リコール届出一覧表

リコール届出日：令和5年12月20日

リコール届出番号	外-3747	リコール開始日	令和5年12月20日
届出者の氏名又は名称	ボルボ・カー・ジャパン株式会社 代表取締役社長 不動 奈緒美 問い合わせ先：ボルボ・カスタマー・センター 0120-55-8500		
不具合の部位（部品名）	乗車装置（助手席エアバッグ）		
基準不適合状態にあると認める構造、装置又は性能の状況及びその原因	助手席エアバッグにおいて、車両生産工程の管理が不適切なため、助手席エアバッグが適切なトルクで締め付けされていない。そのため、走行中の振動等でボルトが緩み、最悪の場合、助手席エアバッグが正しく展開せず、意図した乗員保護機能がえられないおそれがある。		
改善措置の内容	全車両、助手席エアバッグのボルトを適切なトルクで締め付ける。		
不具合件数	国内：0件	事故の有無	国内：なし
発見の動機	スウェーデン本国からの情報による。		
自動車使用者及び自動車特定整備事業者に周知させるための措置	<ul style="list-style-type: none"> ・使用者：電話等にて通知する。 ・自動車特定整備事業者：：全台数を実施できるため機関紙への掲載は行わない。 ・弊社のインターネットホームページへ掲載する。

改善箇所説明図

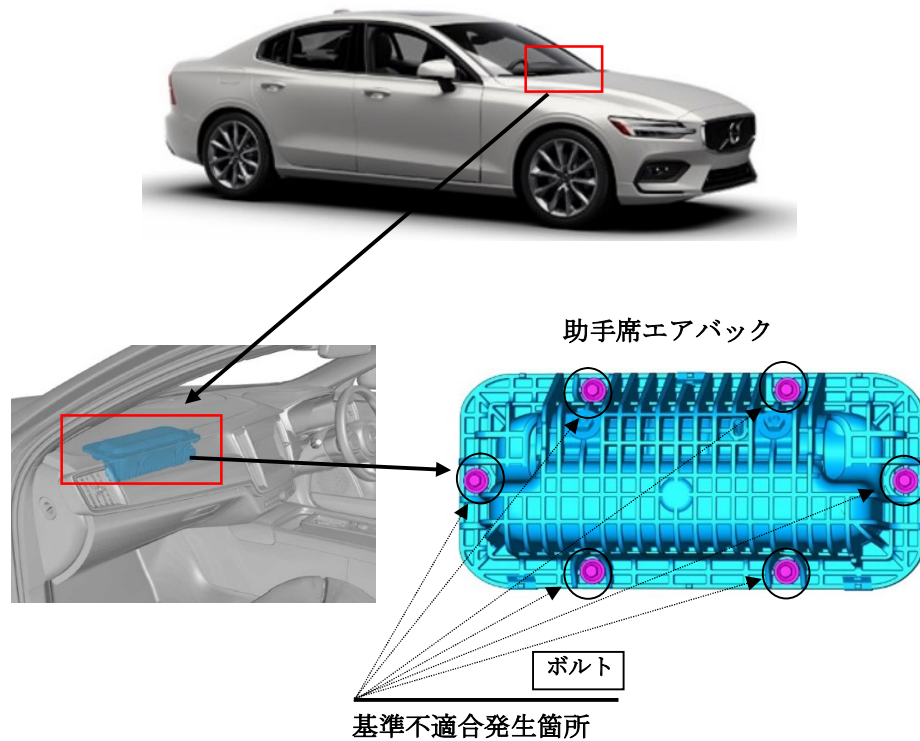
助手席エアバッグにおいて、車両生産工程の管理が不適切なため、助手席エアバッグが適切なトルクで締め付けされていない。そのため、走行中の振動等でボルトが緩み、最悪の場合、助手席エアバッグが正しく展開せず、意図した乗員保護機能がえられないおそれがある。

全車両、助手席エアバッグのボルトを適切なトルクで締め付ける。

運転者席側ドアアヒンジ取り付けボルト（上側）の頭に白ペンを塗布する。
